Innkomne innspill ved høring av plan og offentlig ettersyn

Kommunens kommentar og svar på innspillene er markert i skravert tekst.

Tilbakemelding på høring og offentlig ettersyn av reguleringsplan for Høgåsmyra, Rissa, gnr 122 bnr 387 m.fl., planid. 50542019008 – Indre Fosen kommune

ALTERNATIV FÖRSLAG PARKERING HÖRSKYRKA BARNHÄGGE.

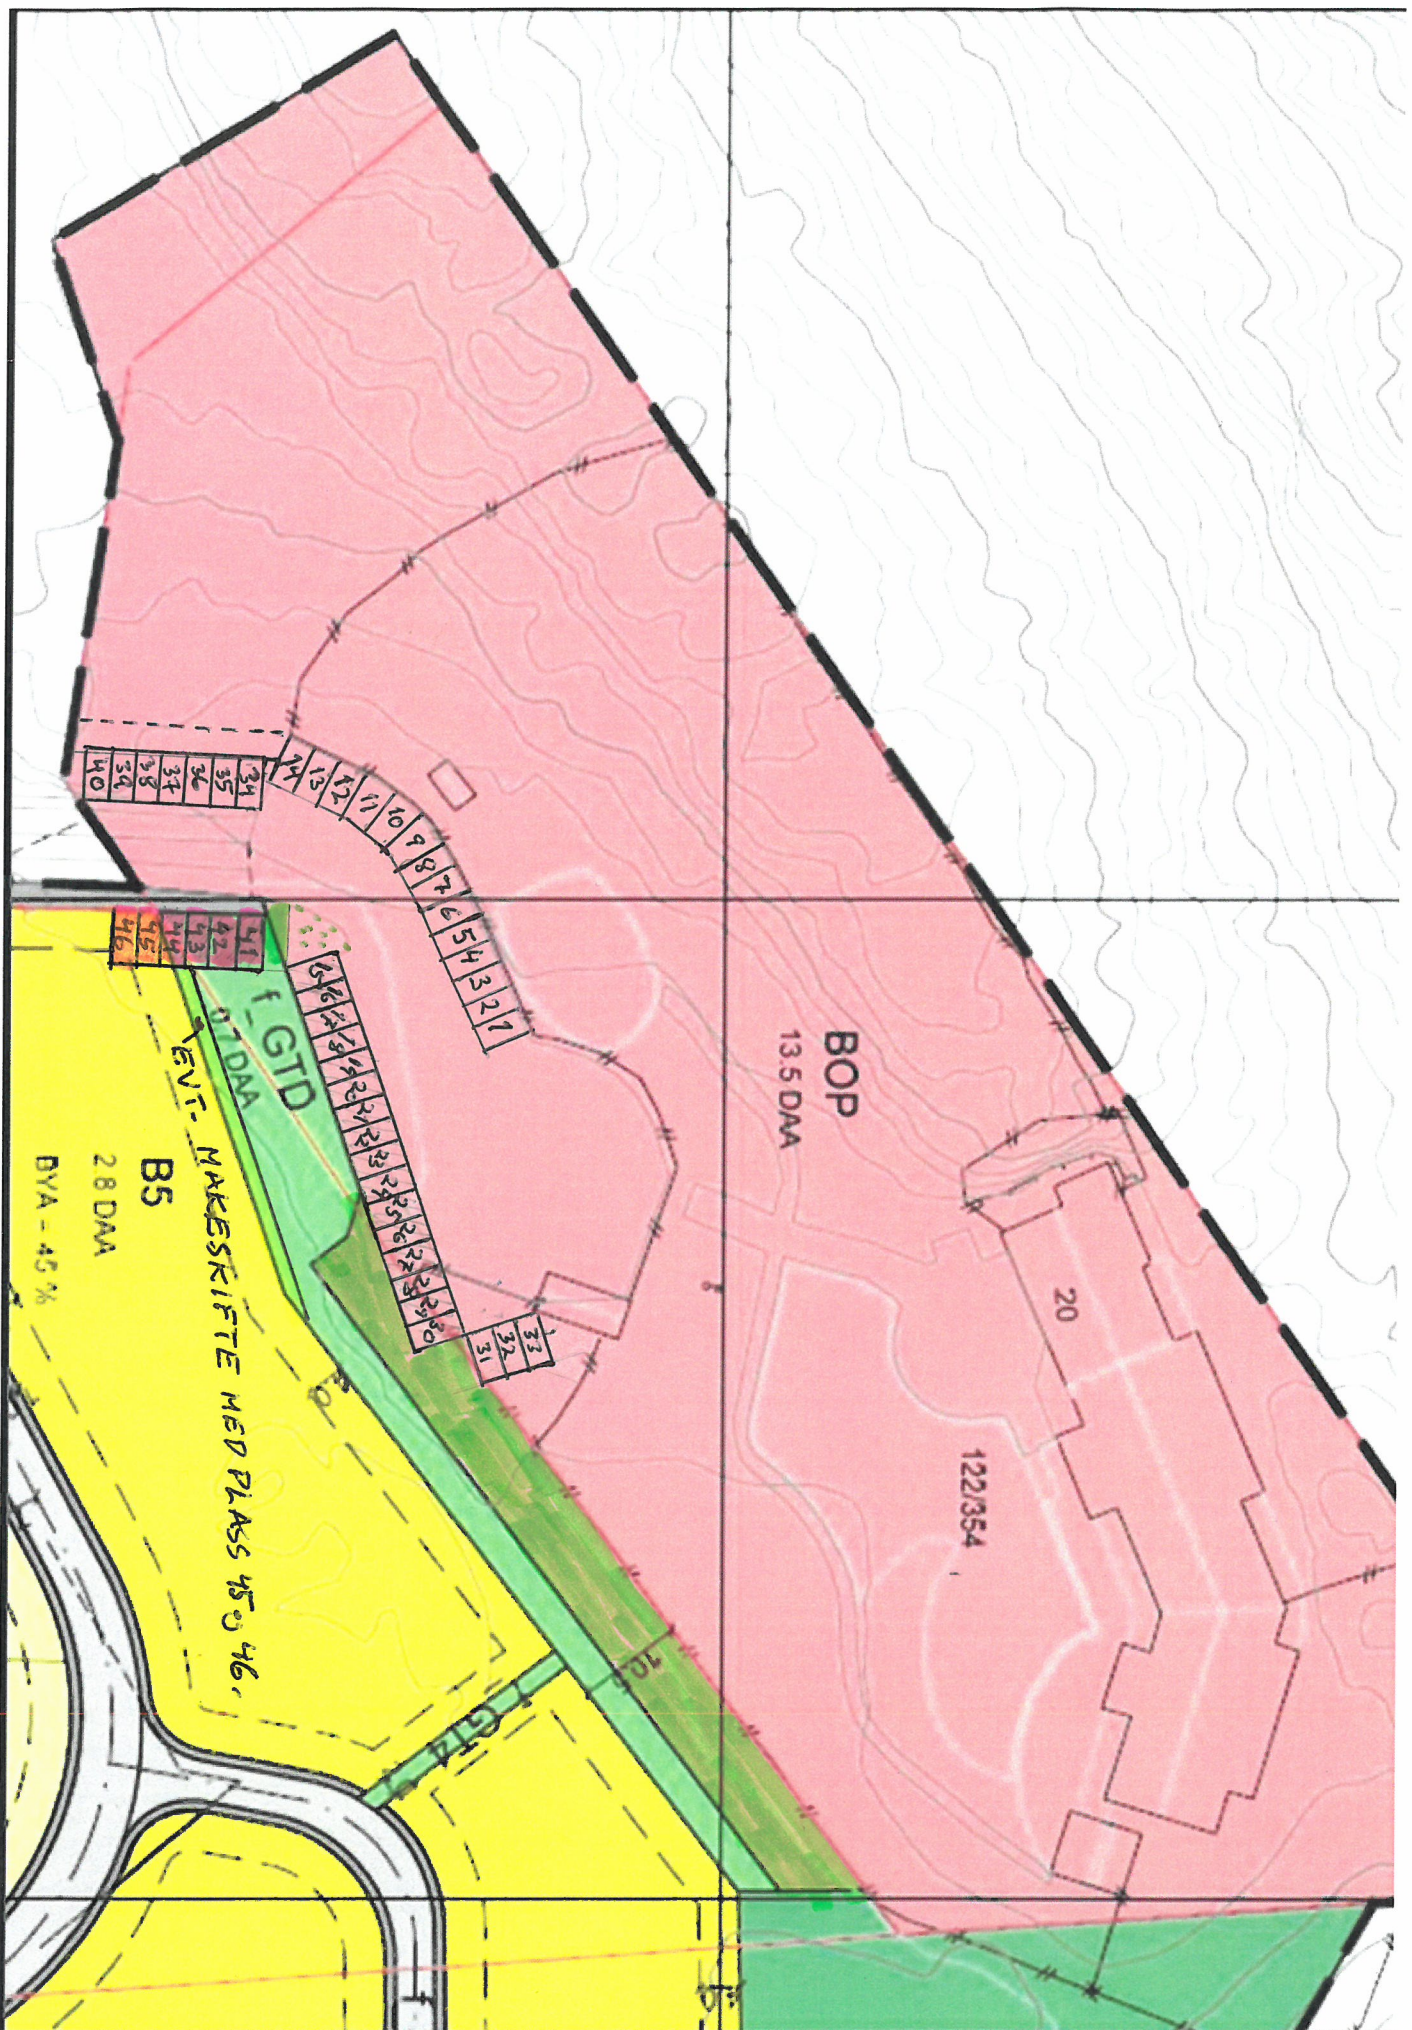
Istedenfor å utvide parkeringsarealet mot øst foreslår vi at parkeringsarealet for barnehagen utvides på vestsiden av søppelboden, slik det er skissert i vedlagte tegning. Da unngår man å redusere lekearealet til barnehagen, og man unngår å kile inn en lang parkeringsplass mellom barnehagen og nytt boligfelt. Dette vil være en stor fordel både for barnehagen og boligene.

Plass nr. 44-46 kommer inn på areal avsatt til boligformål. Her foreslås et makeskifte med ei stripe i sørlige del av f_GTD (som vist på skisse).

Dersom det er unødvendig mye med 46 parkeringsplasser foreslår vi å kutte ut plass nr. 45 og 46 (og evt. 44).

Løsningen vi foreslår vil bli vesentlig mindre kostnadskreven å anlegge og drifte, enn høringsforslaget. Noe av grunnen til dette er at mye mindre asfaltert tilkjøringsområde trengs, dessuten mer kompakt arrondering.

Kommentar: Tas til etterretning; se svar til barnehagen under punkt 3. Foreslåtte løsning fra MDG kan realiseres innenfor fremlagte planforslag hvis kommunen velger denne løsningen.
